# 木曽川成戸地点における必要流量の検討

2012.8.30 岐阜大学名誉教授 山内克典

## 「木曽川成戸地点における必要流量の検討」の訂正

図 1

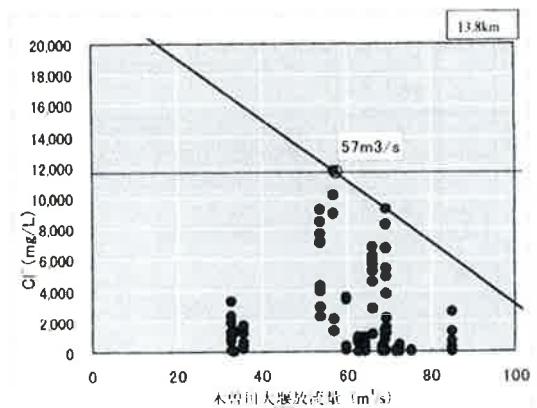
国土交通省の必要流量設定の基礎となった「平成18年度木曽三川下流部河川環境管理基本方針検討業務報告書」(平成19年3月財団法人河川環境管理財団)は、調査方法、解析、結論の導き方すべてにおいて重大な欠陥をもつている。

- 塩化物イオン濃度 $11,600\text{ mg/l}$ を上回らないという条件設定は間違っている。短時間なら海水中(塩化物イオン濃度約 $18,000\text{ mg/l}$ )でも死ぬことはない。暴露時間の要素を組み込んだ条件設定でなければならない。資料1、資料2。
- 調査日や調査水深の設定が不適切なため、得られた測定値に信頼性がない。資料3、資料4。

- 解析時に、成戸流量が $100\text{ m}^3/\text{s}$ 以上の時のデータはすべて除外された。資料7。
- 13.8 km地点の調査結果では必要流量は $57\text{ m}^3/\text{s}$ となるはずであるが、理由が示されずに約 $50\text{ m}^3/\text{s}$ に切り下げられた。

## 資料3

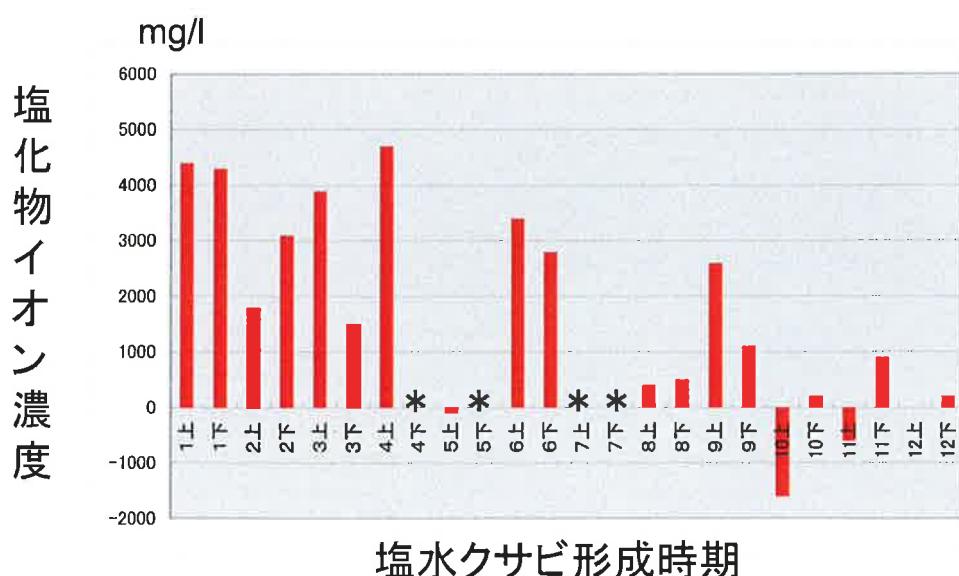
### 長潮～若潮時に調査しなかった国土交通省の塩分データは使えるか！？

国土交通省の調査は大潮、中潮および小潮時になされたので、各塩水クサビ形成時の最高塩分濃度を把握できなかった。多くの場合、1000～4000mg/l低い値しか把握できない。

## 資料4

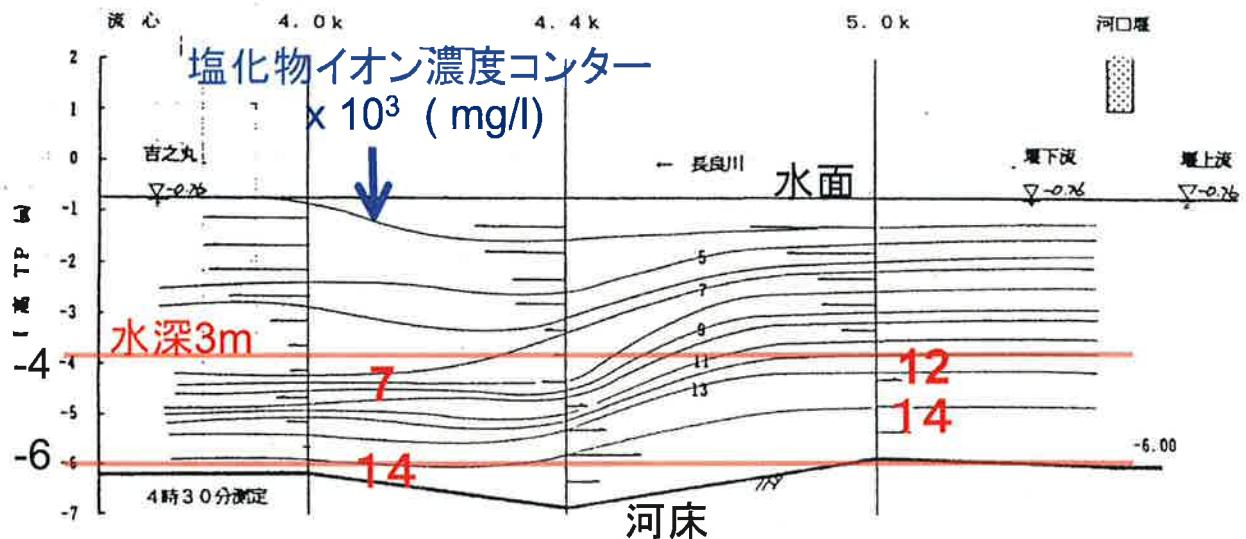
## 河底を調べなかつた国土交通省の 塩分データは使えるか！？

国土交通省の調査は、水深1m,2m,3mについてなされたので、ヤマトシジミの多産する河底の塩分濃度を把握できなかった。たとえば、長良川では水深3mと河底(水深T.P. -6m)とでは、塩化物イオン濃度は2000～7000mg/l違うこともある。

資料6

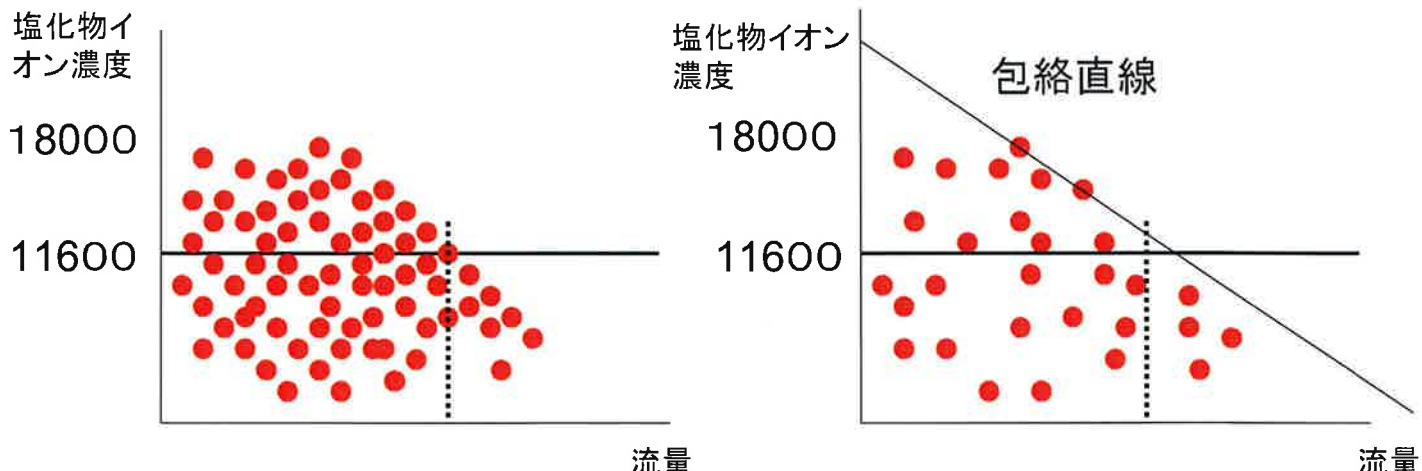
## 「包絡直線」が「関係式」に化けた！

「木曽川水系河川整備基本方針(案)平成19年7月」では塩化物イオン濃度と流量の関係式(「基本方針」の図における直線関係)を作成したとあるが、「平成18年度木曽三川下流部河川環境管理基本方針検討業務報告書」では図の直線は「包絡直線」であり、「関係式」でないことが明示されている。

「基本方針(案)」の、「関係式」は虚偽記載というべきか？その意図は？

図 6.5.9-1 ヤマトシジミの生息環境として必要と思われる流量

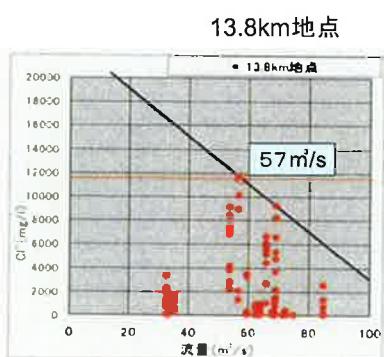
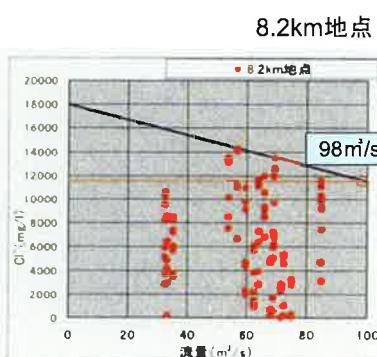
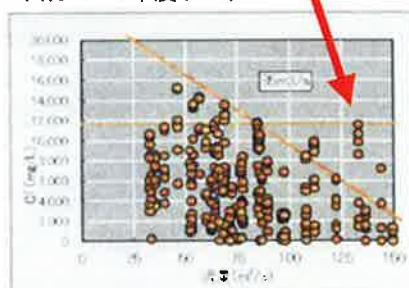
成戸流量100m<sup>3</sup>/s以上の流量時の流量／塩分データは分析から除外された。

除外しないと、8.2 km地点では約130m<sup>3</sup>/sの流量が必要という結果になる。

13.8 km地点より下流地点の必要流量(成戸地点流量)は50m<sup>3</sup>/sを大きく上回る。

しかし、下流地点の結果は除外され、13.8 km地点の必要流量50m<sup>3</sup>/sのみが採用された。つまり、13.8 kmより下流のヤマトシジミについては、斃死を容認する必要流量の設定である。

## 資料8

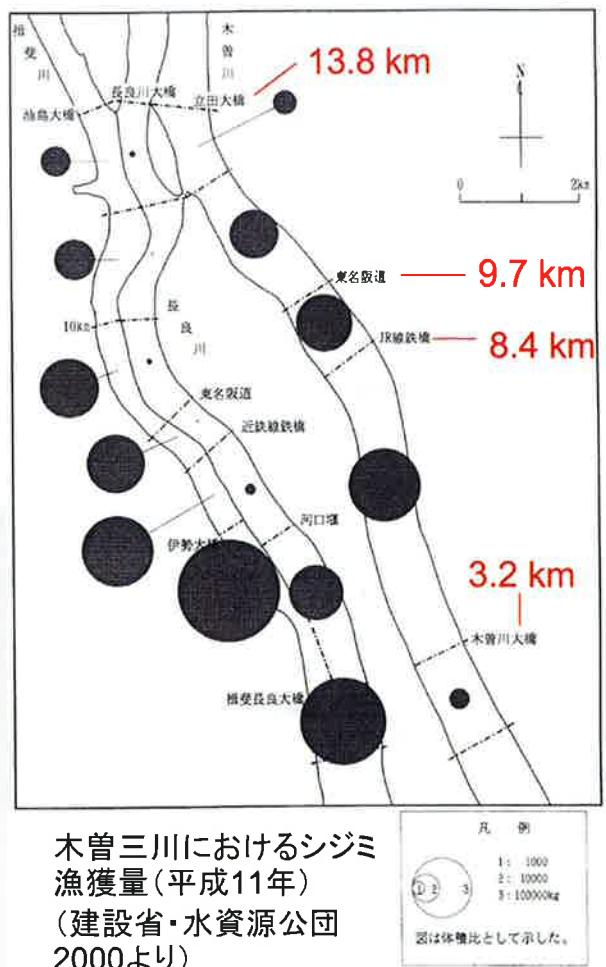
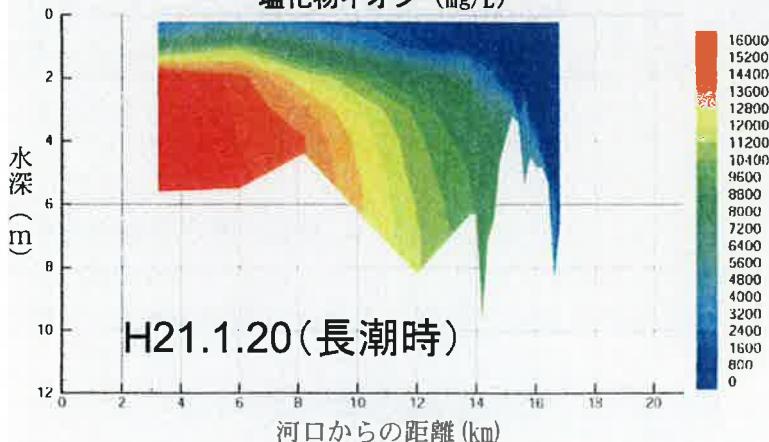
13.8 km地点のシジミを対象にして必要流量を設定することはそれより下流のシジミを見殺しにすること

- シジミの主要な漁場は13.8 km地点より下流にある(右図)
- 上流よりも下流のほうが塩分濃度が高い(下図)

## 資料9

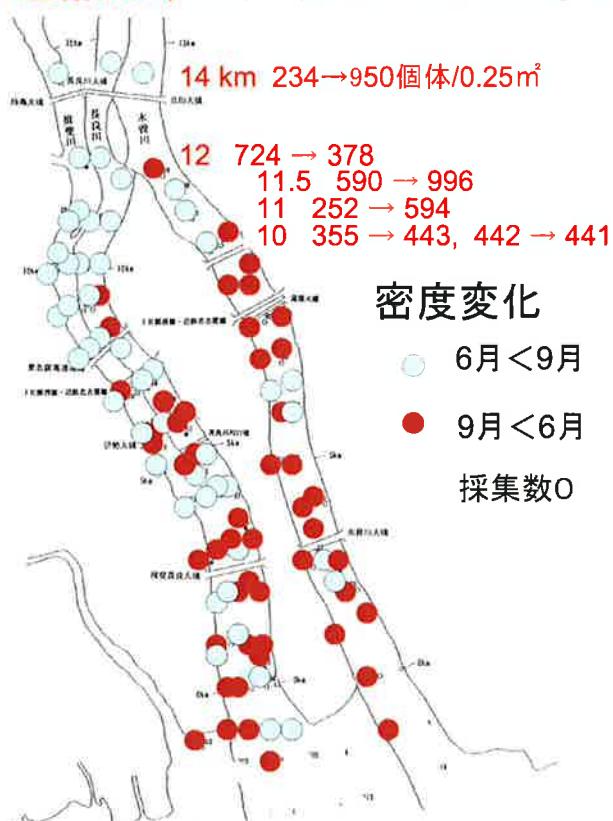
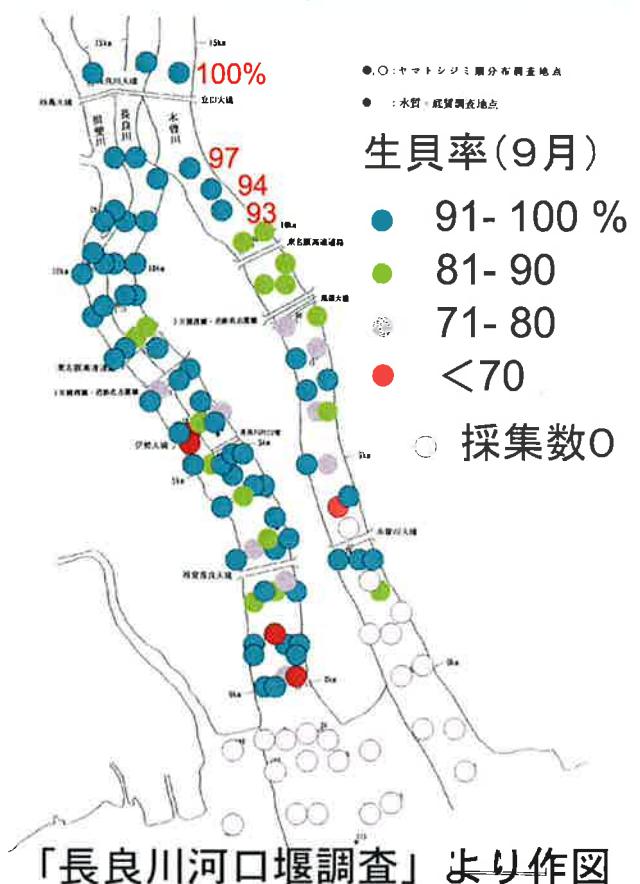
13.8 km地点は、成戸流量ゼロの時もヤマトシジミの斃死はなかった

資料9の生貝率(9月)の図は、「長良川河口堰調査報告書(第3巻) 平成7年7月」6-127頁のヤマトシジミ類生息密度調査結果の表に基づいて作成したものです。

図に%範囲の色分け記号で表記した生貝率は9月の数値によるものでしたが、添えて記載した数値は6月のものを誤って記載していました。

資料9につき、6月→9月の生貝率数値を記載したものに訂正します。6月→9月で殆ど差がありません。

## 資料10 木曽川8.7km地点における塩化物イオン濃度と笠松流量

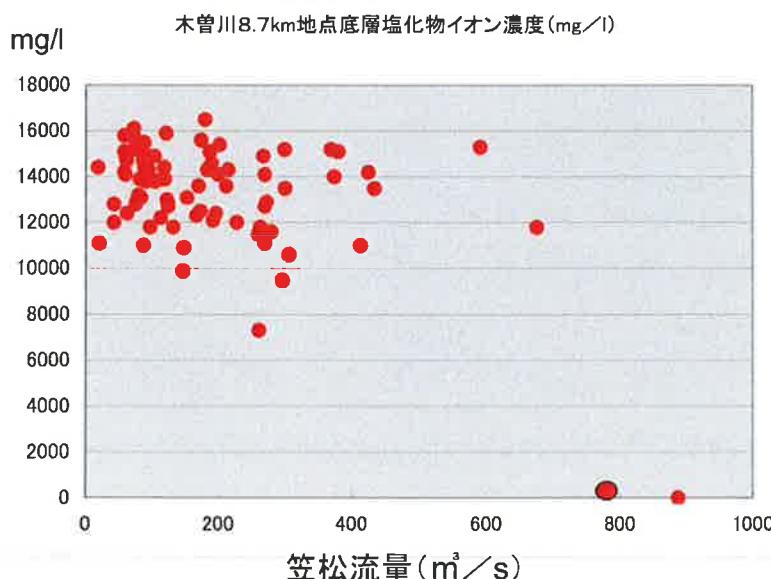
塩化物イオン濃度と流量の関係を木曽川8.7km地点の水質自動監視装置のデータを用いて検討した。ヤマトシジミの生息条件に関することなので、底層河川水のみ検討した。塩化物イオン濃度は、各塩分クサビ形成時（小潮から中潮にかけて）の最高値を抽出し、笠松地点の日平均流量との関係を調べた。最高値は長潮あるいは若潮時（小潮と中潮の間）に記録されることが多かった。国土交通省の2004～2006年調査は、大潮・中潮・小潮時に行われているので、各塩分クサビ形成時の最高濃度よりも低い値が記録されたと考えられる。

今回の検討結果、8.7km地点では笠松流量が約700m<sup>3</sup>/sまで塩水クサビの形成は妨げられず、底層塩分濃度も低下しないが、約750m<sup>3</sup>/sの流量で塩水は急激に一掃されるという結論が得られた。

## 資料11 渇水時における「緊急水」放流の効果の検討

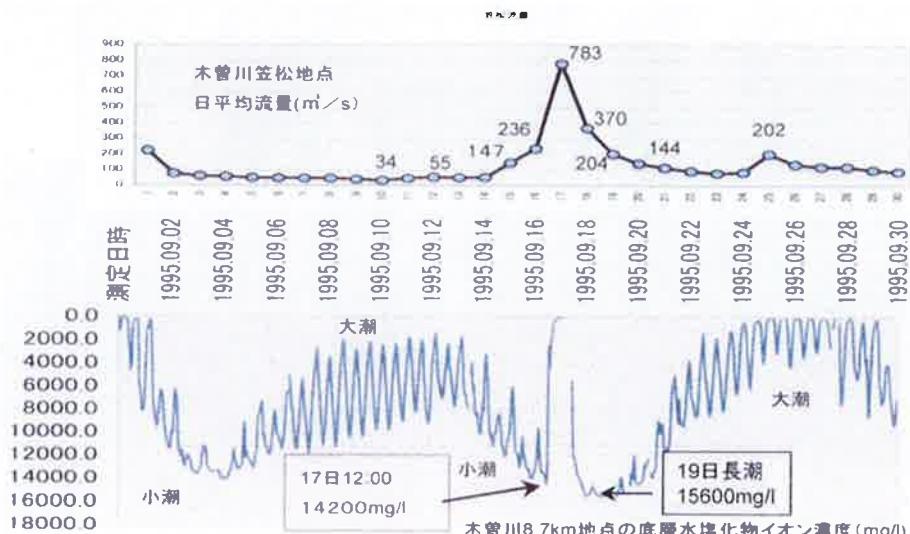
16m<sup>3</sup>/sの「緊急水」は木曽川の塩分濃度を薄めることができるだろうか。問題となるのは、高濃度の塩分が遡上する塩水クサビ形成時の底層水の塩分濃度である。塩分クサビ形成時には、「緊急水」（河川水）は塩水クサビの上を流れる。したがって、底層水の塩分濃度を低下させることはない。資料5に8.7km地点における塩分濃度と笠松流量を示す。1995年渴水解消時の9月15、16日に、木曽川笠松地点流量は、50m<sup>3</sup>/s以下から100m<sup>3</sup>/sに、続いて200m<sup>3</sup>/s以上に増加した。しかし、8.7km地点の塩分濃度は、これらの流量でも増加し続け、17日の12:00には塩化物イオン濃度14,200mg/lを記録した。17日の出水（日平均783m<sup>3</sup>/s）は一時的に塩水を一掃したが、2日後の19日には（200m<sup>3</sup>/s）15,600mg/l以上に増加している。つまり、100～200m<sup>3</sup>/s程度の流量では、塩水クサビの形成パターンや底層の塩分濃度にほとんど影響がないことを示している。
